Oplegvel Collegebesluit

Inrichtingsplan horecaterrassen Hortusplein

Advies bereikbaarheid bij herinrichting

Project : Gratleplein te Haarlem

Bijlage 1: Situatieschets

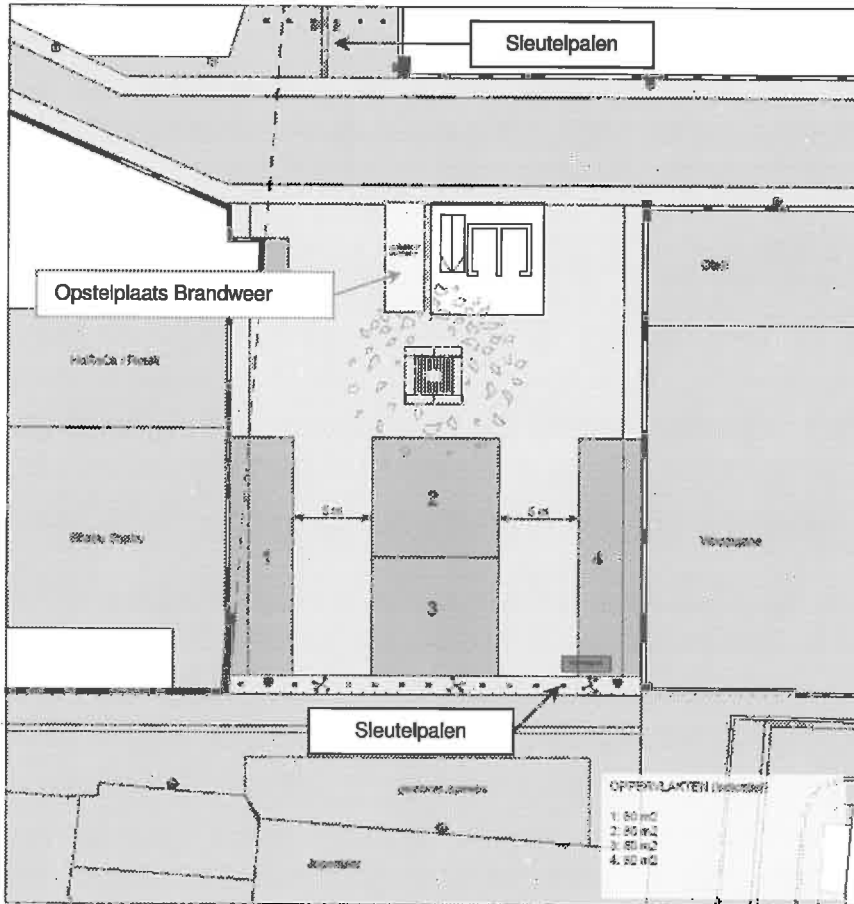
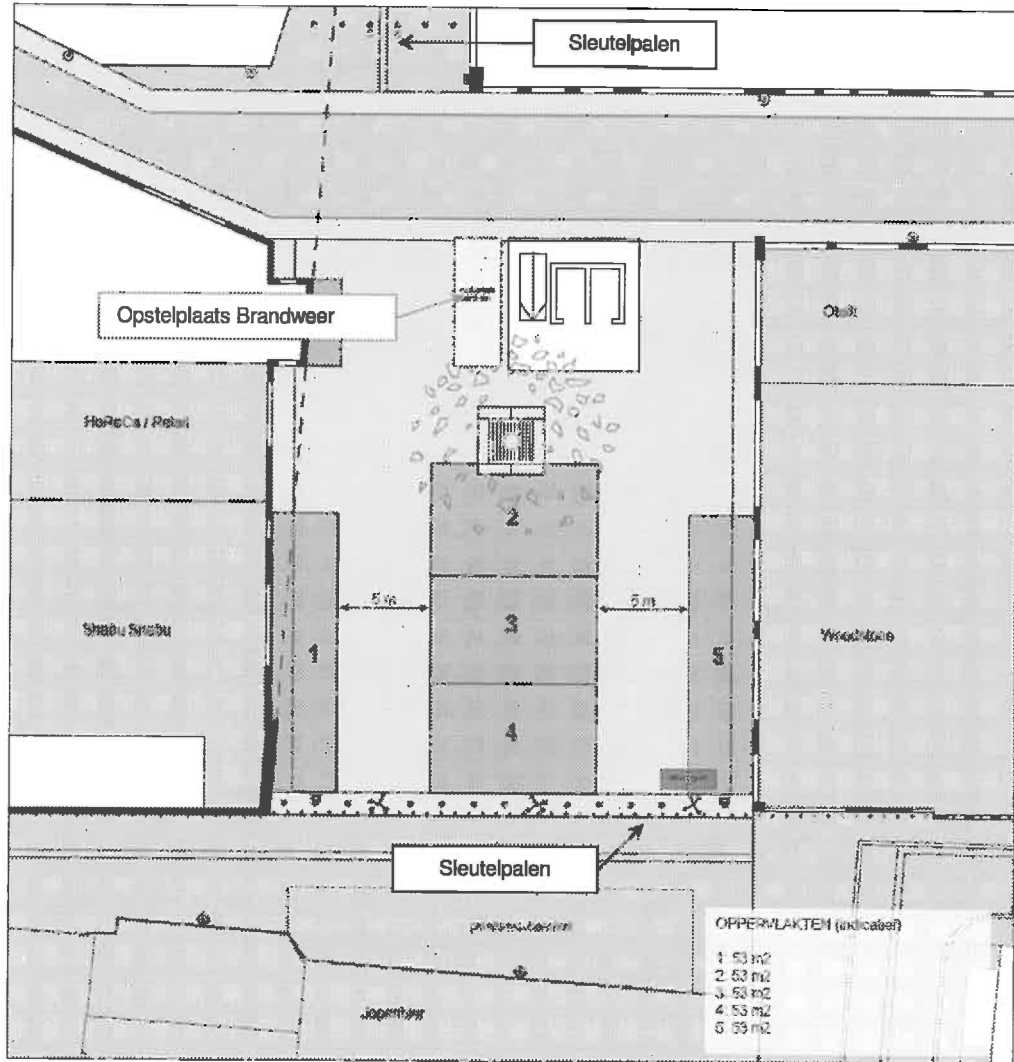
De aanrijroute naar de opstelplaats bij trappenhuis TR-01 (bij het voedingspunt van droge blusleiding) op het Gratieplein was in verband met de herinrichting van het gebied altijd via de Zuiderstraat dan wel Gedempte Voldersgracht. In de definitieve situatie is in verband met de terrassen op het plein wenselijk dat de opstelplaats vanaf de Raaks via de Jacobstraat wordt bereikt. Dit is mogelijk mits er twee sleutelpalen worden geplaatst op de kruising Jacobstraat en de Drossestraat. Ook moet daarbij maatregelen genomen worden ter voorkoming van belemmering van (foutief) geparkeerde voertuigen. En het laden en lossen van voertuigen in de Jacobstraat. Daarnaast moet een opstelplaats gecreëerd worden die te allen tijde vrij is voor het opstellen van een brandweervoertuig.

Voor deze opstelplaats geldt dat de droge blusleiding wordt gevoed vanaf de ondergrondse brandkraan op de hoek Gedempte Voldersgracht en de Zuiderstraat. Hierdoor zal het voorkomen dat men een slangleiding moet aanleggen over het Gratieplein. Dan hoeft het brandweervoertuig niet op het plein op te stellen. Het is wel wenselijk dat het Gratieplein en Drossestraat bereikbaar zijn voor hulpverleningsvoertuigen vanaf de Zuiderstraat. Hier moet dan ook sleutelpalen toegepast worden zodat voor de incidentbestrijding dit geen beperkingen oplevert.

1. Ten behoeve van de hulpverlening dient er een vrije doorgaande route aanwezig te zijn van 3,5 meter breedte en een hoogte van 4,2 meter.
2. De weg moet geschikt zijn voor minimale belasting van 10 ton aslast.
3. Indien sleutelpalen worden toegepast moeten die uitgerust worden volgens de standaard van de gemeente Haarlem. Dit betekent met de standaard sleutels te openen zijn voor de hulpdiensten.
4. In het ontwerp dient rekening te worden gehouden met de plaatsing van obstakels (bijvoorbeeld bomen, afsluitpalen, verkeerborden, fietsenstallingen, verlichting etc) zodat deze ook voldoen aan de criteria van punt 1.
5. Met opstelplaatsen voor brandweervoertuigen dient te allen tijde rekening te worden gehouden.
6. Aanvullende verkeersmaatregelen kunnen noodzakelijk zijn om de bereikbaarheid te borgen voor de hulpdiensten.

1. Indien locatie van brandkranen gewijzigd dient te worden, kan dit alleen gebeuren na goedkeuring van de brandweer.
2. Brandkranen dienen te allen tijde vrij en bereikbaar te blijven voor de brandweer. (bijvoorbeeld niet in parkeerplaatsen).
3. Brandkranen dienen inzetgereed opgeleverd te worden. Dat betekent dat de straatpot juist gecentreerd dient te worden boven de aansluiting en spindel. En de brandkraan levert water.
4. Opstelplaatsen ten aanzien van bluswatervoorzieningen dienen te allen tijde bereikbaar te blijven of er dient een gelijkwaardige oplossing voor gevonden te worden.
